INSTITUTO NACIONAL DE AGUAS POTABLES Y ALCANTARILLADOS  
INAPA

INAPA-CCC-LPN-2025-0068

CIRCULAR No. 1 DE RESPUESTAS  
COMITÉ DE COMPRAS

“AMPLIACION ACUEDUCTO MULTIPLE COMENDADOR - EL LLANO - GUANITO - PROVINCIA ELIAS  
PIÑA, ZONA II, SNIP 16774”

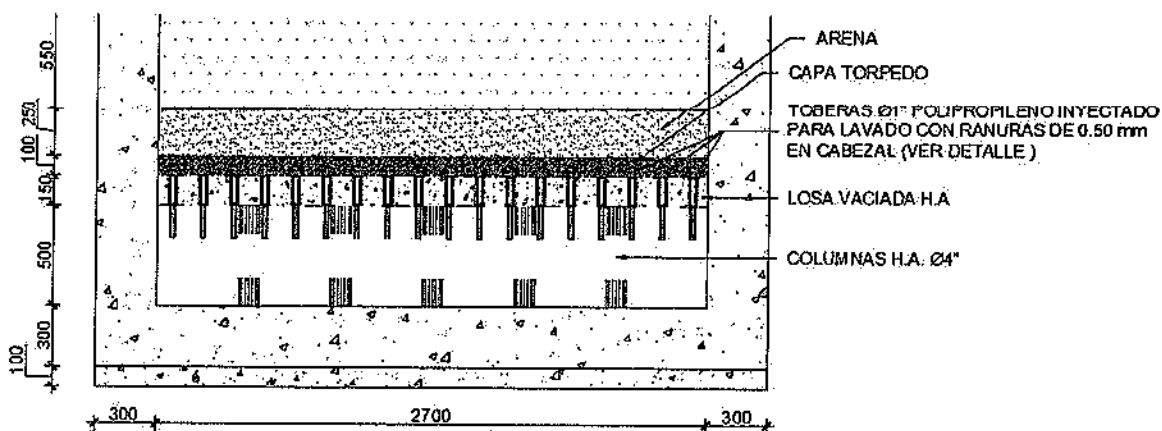
26) ( 8 ) Se solicita al Propietario especificar el espesor para la partida 11.5.7 Losas Prefabricadas de H.A. (0.75x1.50) m - 3.19 qq/m<sup>3</sup>, f<sub>c</sub>=240 kg/cm<sup>2</sup>, c/orificios, con el fin de realizar una cotización precisa y la debida preparación de la construcción.

**Respuesta:** Ver detalle siguiente

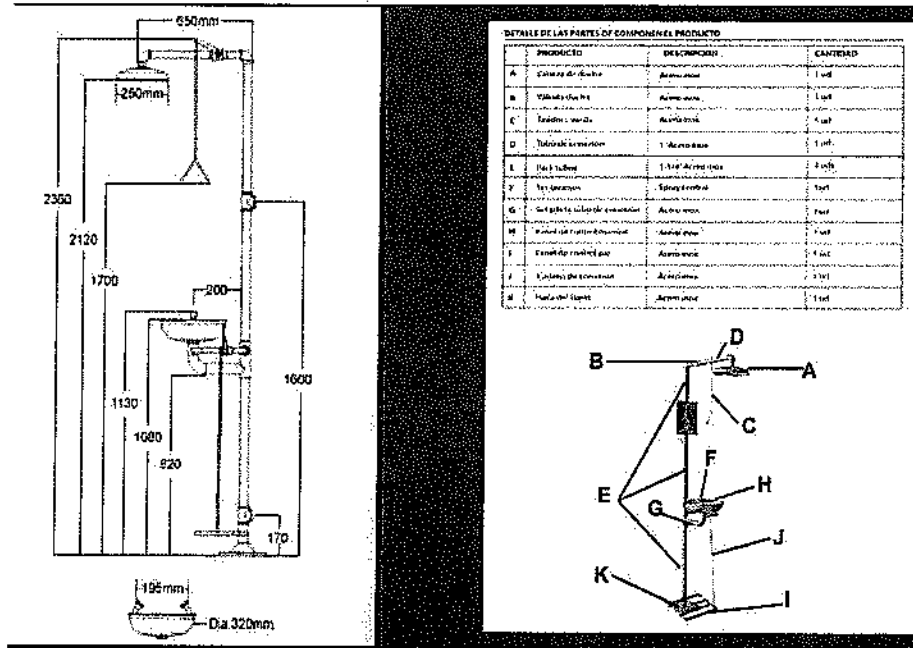
31) ( 13 ) Se solicita al Propietario proporcionar las cantidades de movimiento de tierra incluidas en la partida 12.1 Piso H.S. para ducha de emergencia (Incluye movimiento de tierra), con el fin de realizar una cotización precisa y la debida preparaci3n de la construcci3n.

Respuesta: Ver detalle siguiente

5 PLANTA - CAJA INSPECCIÓN  
ESCALA 1/5

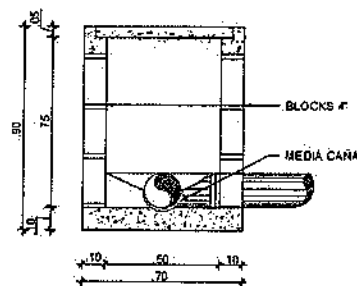
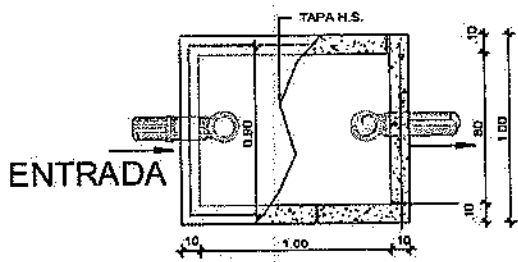
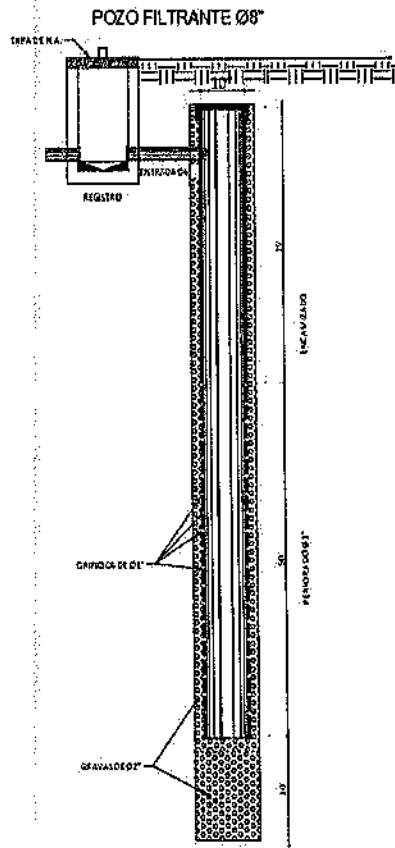
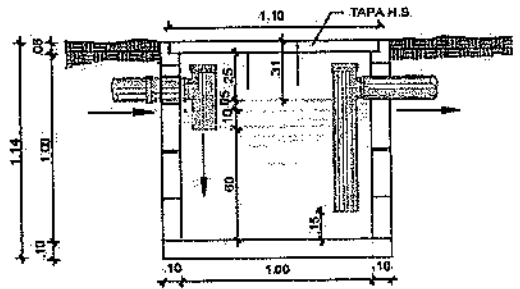
37) (19 ) Se solicita al Propietario proporcionar el desglose detallado de cantidades por unidad y los planos de diseño correspondientes para las partidas 3 CÁMARA DE INSPECCIÓN (según detalle), 4 Trampa de Grasa y 5 POZO FILTRANTE Ø12" (según detalle), con el fin de realizar una cotización precisa y la debida preparación de la construcción.

**Respuesta:** Ver detalle siguiente

**DETALLE POZO FILTRANTE**

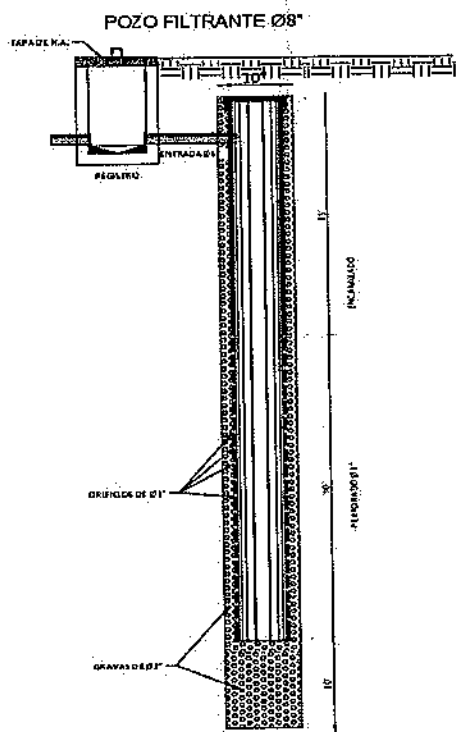
planos de diseño correspondientes para las partidas 8.7 Cámara de inspección (según detalle), 8.8 Cámara Séptico (según detalle) y 8.9 Pozo filtrante (según detalle), con el fin de realizar una cotización precisa y la debida preparación de la construcción.

**Respuesta:**

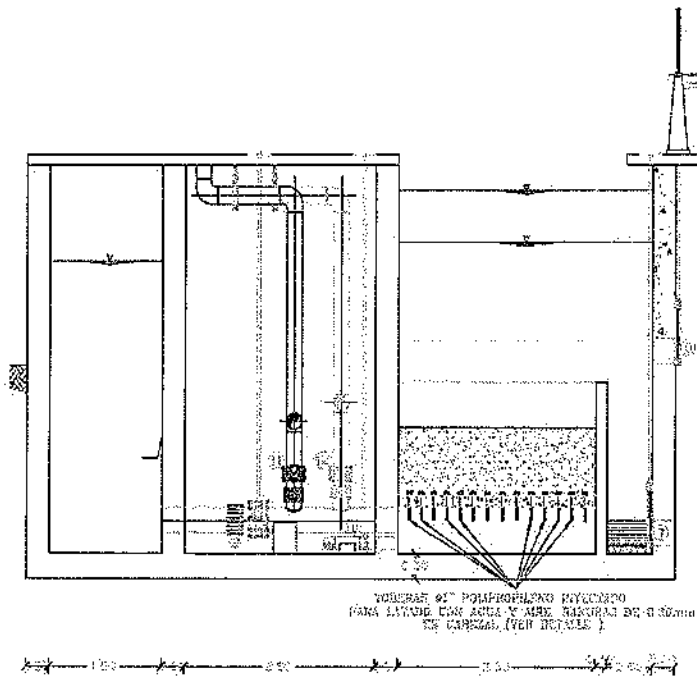
99) Con relación a la partida 1.3 Apertura de huecos, incluida en la partida general D REHABILITACIÓN PLATA DE TRATAMIENTO DE FILTRACIÓN RÁPIDA DE 70 LPS; por favor suministrar la cantidad de huecos y el procedimiento que se debe realizar para la apertura de los mismos.

**Respuesta:** 8.00 m<sup>3</sup> ranuras y 0.45 m<sup>3</sup> en huecos

**DETALLE DE ANCLAJE COLGANTE PARA TUBERÍA**

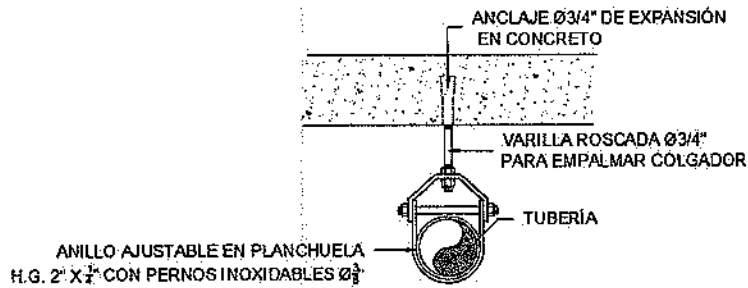
102) Con relación a la partida VI SISTEMA DE APLICACIÓN DE AIRE PARA RETROLAVADO (SUMINISTRO Y COLOCACIÓN) (VER PLANO DE DETALLES), incluida en la partida general D REHABILITACIÓN PLATA DE TRATAMIENTO DE FILTRACIÓN RÁPIDA DE 70 LPS; favor enviar planos de detalles a los que hacen referencia en la descripción de las siguientes subpartidas:

**Respuesta:**

**3 DETALLE REGISTRO VÁLVULA DRENAJE TUBERÍAS AIRE**

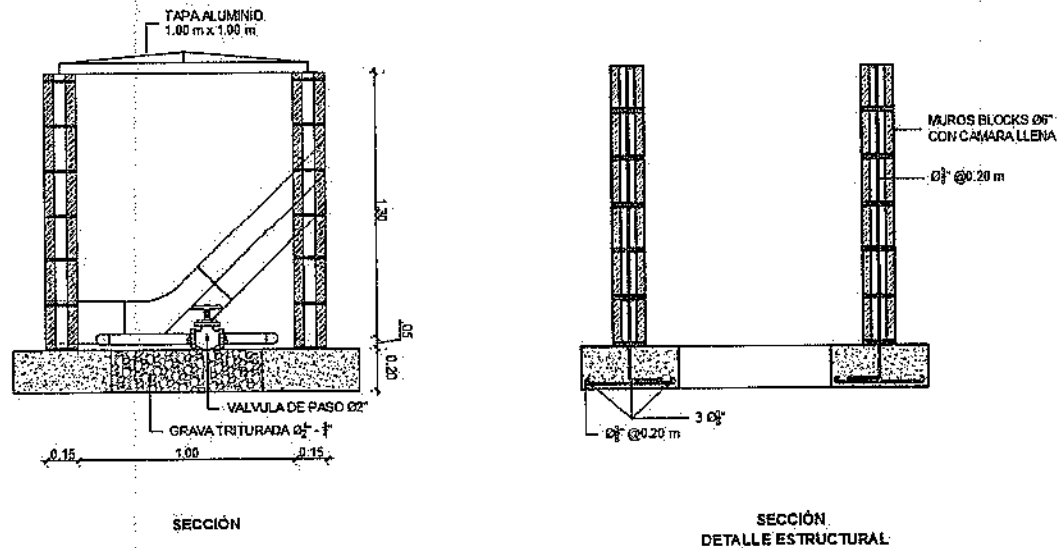
103) Con relación a la partida 21 Registro de block 6" a cámara llena, para válvula de drenaje en tubería sistema de aire (ver detalle en planos), favor enviar planos con los detalles a los que hacen referencia en la descripción de la partida

**Respuesta:**

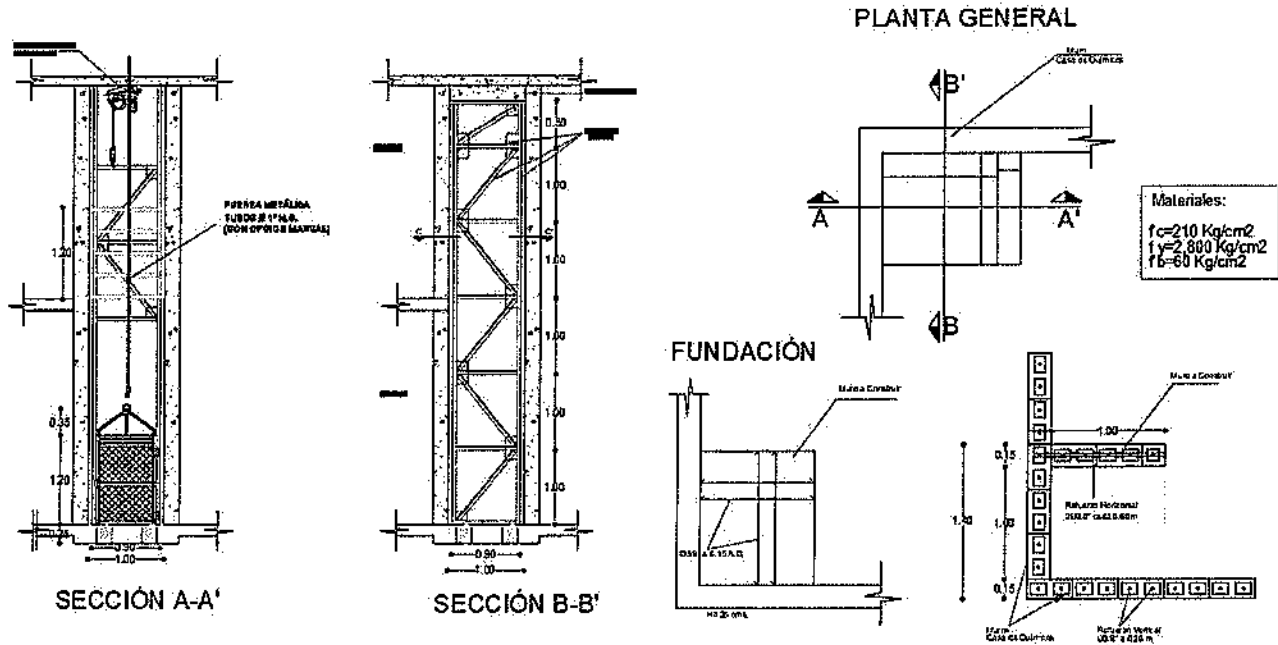
104) Con relación a la partida 4.1 Ascensor montacarga dos paradas, hidráulico 240V AC para manejo de insumos capacidad de carga 1 tonelada, favor aclarar las siguientes inquietudes:

- ¿Cuál es la distancia de recorrido del ascensor?
- ¿Cuáles son las dimensiones de hueco donde se debe instalar el ascensor?
- Enviar una sección transversal del área donde se instalará el ascensor.

Respuesta:

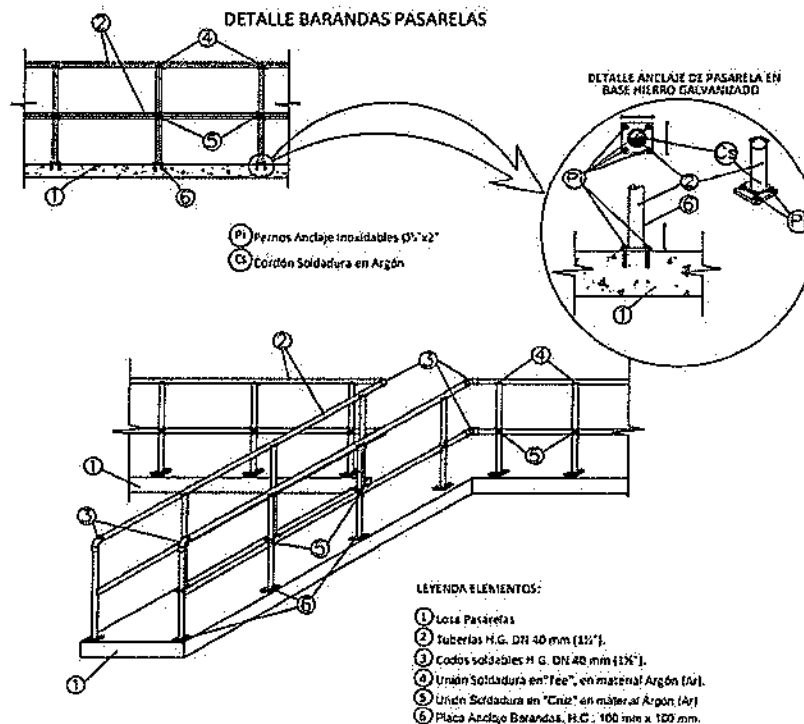
109) Favor enviar detalles constructivos de las siguientes partidas incluidas en la partida general 11.8 SISTEMA DE DISTRIBUCIÓN DE AIRE EN LOS FILTROS:

11.8.15 Anclaje colgante para Tubería de Ø8" acero cada 4 m (Según detalle de plano)

Respuesta:

1- COLGADORES DE TUBERÍA Y SOPORTES DEBEN SER GALVANIZADOS POR INMERSIÓN AL CALOR DESPUES DE FABRICACIÓN (ACERO INOXIDABLE 316 SI EL SOPORTE ESTÁ EN UN AMBIENTE DE CLORO O SULFATO DE ALUMINIO)

2- TODOS LOS SUJETADORES DEBEN SER EN ACERO INOXIDABLE 316

5 PLANTA - CAJA INSPECCIÓN  
ESCALA 1:15

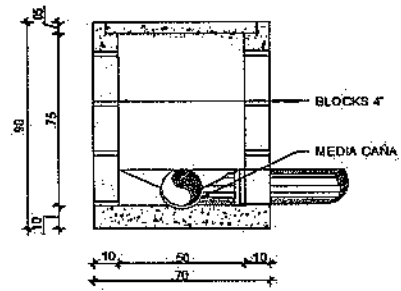
111) Con relación a la partida 3 CÁMARA DE INSPECCIÓN (según detalle), incluida en la partida general VIII DRENAJE SANITARIO, favor enviar detalle al que hacen referencia en la descripción de esta partida.

Respuesta: Ver detalle

5 TRAMPA DE GRASA EN PLANTA  
ESCALA 1:20

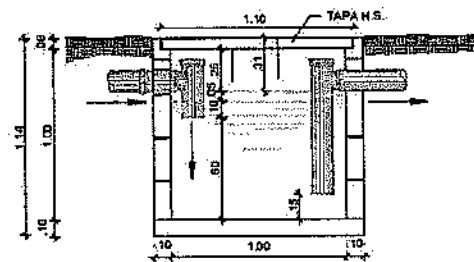
112) Con relación a la partida 4 Trampa de Grasa, incluida en la partida general VIII DRENAJE SANITARIO, favor enviar dimensiones y detalles constructivos de la trampa de grasa.

Respuesta: Ver detalle

**DETALLE POZO FILTRANTE**

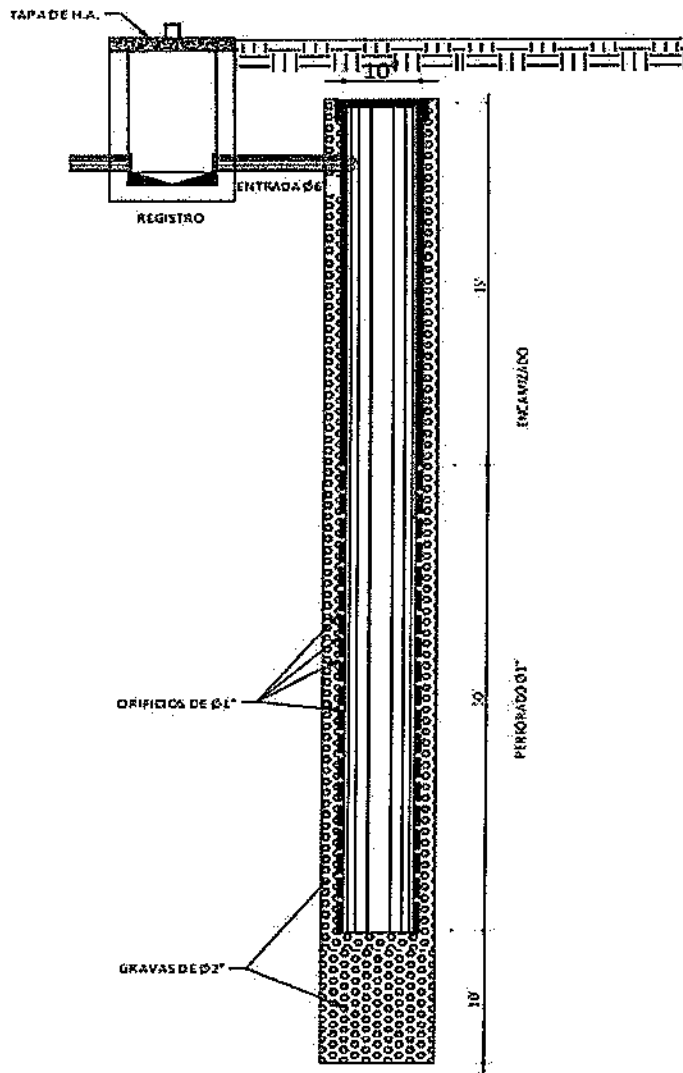
113) Con relación a la partida 5 POZO FILTRANTE Ø12" (según detalle), incluida en la partida general VIII DRENAJE SANITARIO, favor enviar detalle al que hacen referencia en la descripción de la partida.

**Respuesta:**
